**PROGETTO DEFINITIVO**  
**DI UN PARCO EOLICO**  
**"CERIGNOLA VENETA SUD" ID\_VIP: 4046**

**DOCUMENTAZIONE INTEGRATIVA**  
**RICHIESTA dal MATTM (CT VIA-VAS)**  
**lett. prot. CTVA.REGISTRO**  
**UFFICIALE.U.0004024.16-11-2018**

**OGGETTO: [ID\_VIP:4046] Istruttoria VIA - Parco eolico Cerignola Veneta SUD nel territorio comunale di Cerignola (FG) della potenza complessiva pari a 79,8 MW. Proponente: Veneta Energia s.r.l. – Richiesta di integrazioni**

2.5.2. tratturi: occorre fornire chiarimenti in merito alle interferenze e agli interventi specifici sui tratturi

Fig. 1 (Fig. 2.6.A della relazione paesaggistica) - Individuazione aree non idonee allo sviluppo di impianti FER

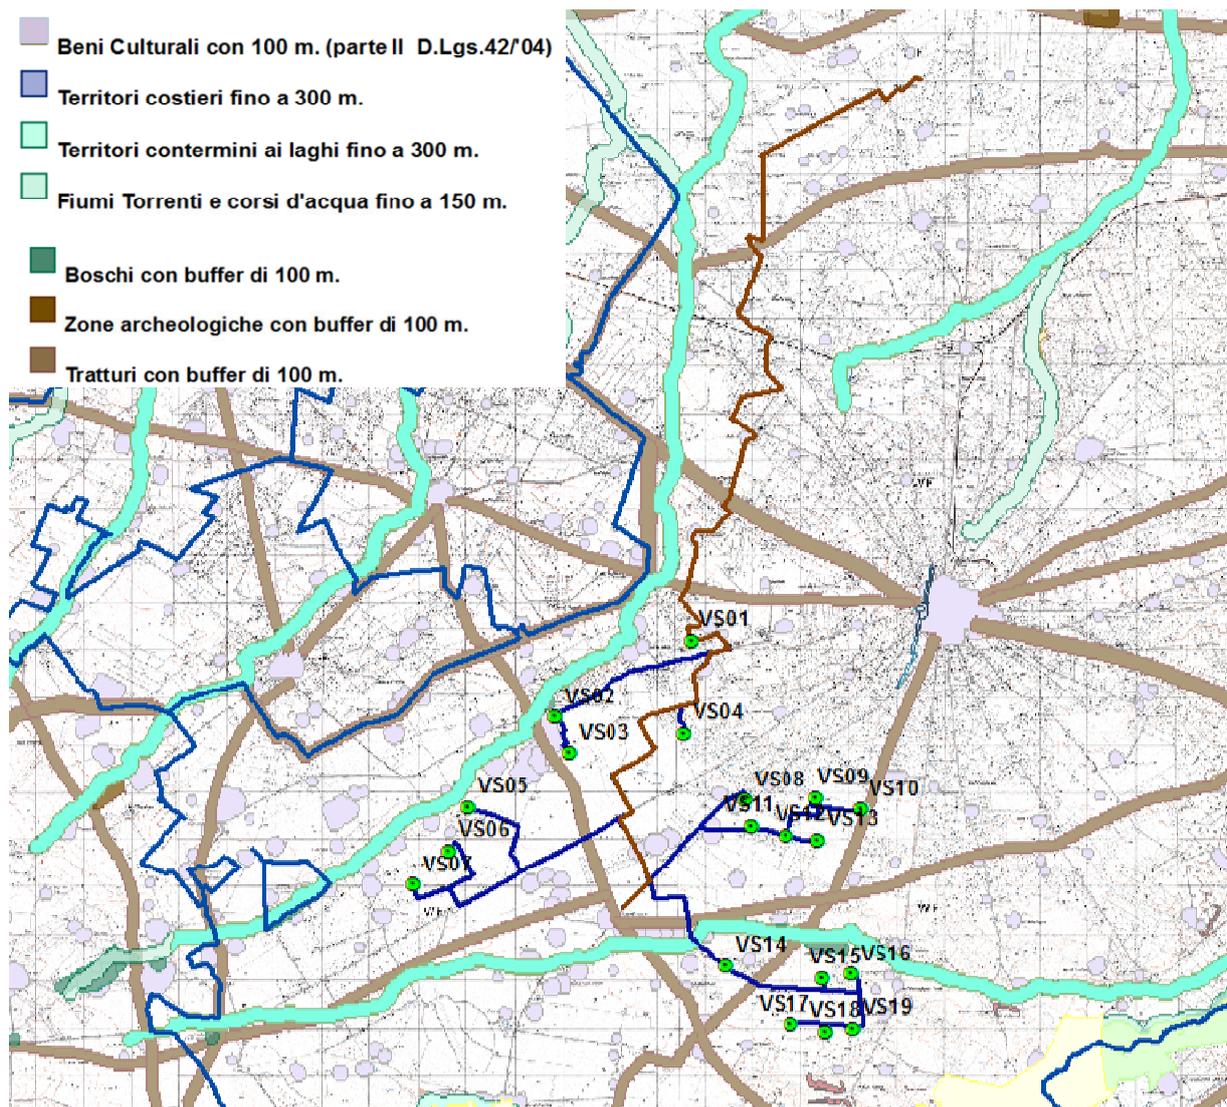
2.5.3. tratturi: occorre fornire chiarimenti in merito alle interferenze e agli interventi specifici sui tratturi

Sono presenti infatti una serie di tratturi (cfr. fig. 1), che il cavidotto interno interseca in alcuni punti. Nello specifico, si tratta del tratto del cavidotto interno tra gli aerogeneratori VS14 e VS15, che attraversa trasversalmente il Tratturello Cerignola Melfi; il tratto del cavidotto interno a nord dell'aerogeneratore VS14, che attraversa trasversalmente il Regio Tratturello Candela Montegentile; il tratto del cavidotto interno tra gli aerogeneratori VS04 e VS05, che attraversa trasversalmente il Regio Tratturello Stornara Montemilone.

Il cavidotto esterno, invece, attraversa in un tratto a nord dell'aerogeneratore VS01, il Regio Tratturello Cerignola Ponte di Bovino; ancora più a nord, il tratturo corrispondente al tracciato della SS16 (Regio Tratturo Foggia Ofanto) e, in ultimo, il Regio Tratturello Salpitello di Tonti Trinitapoli, a nord del tracciato dell'autostrada A14.

**Si evidenzia quindi che non sussistono casi di attraversamenti longitudinali di aree definite come tratturi e relative aree di rispetto; le localizzate intersezioni trasversali verranno realizzate attraverso sonde teleguidate e non costituiscono pertanto criticità. Qualora localmente vi sia la necessità di un breve tratto con sviluppo longitudinale, lo stesso avverrà in parallelo ed in area esterna al tracciato del tratturo, previa caratterizzazione dell'ambito interessato con opportune ed approfondite indagini in corso d'opera che, si richiama nuovamente, saranno eseguite sotto la costante sorveglianza archeologica di un consulente iscritto negli elenchi speciali degli archeologici di fiducia del MIBAC.**
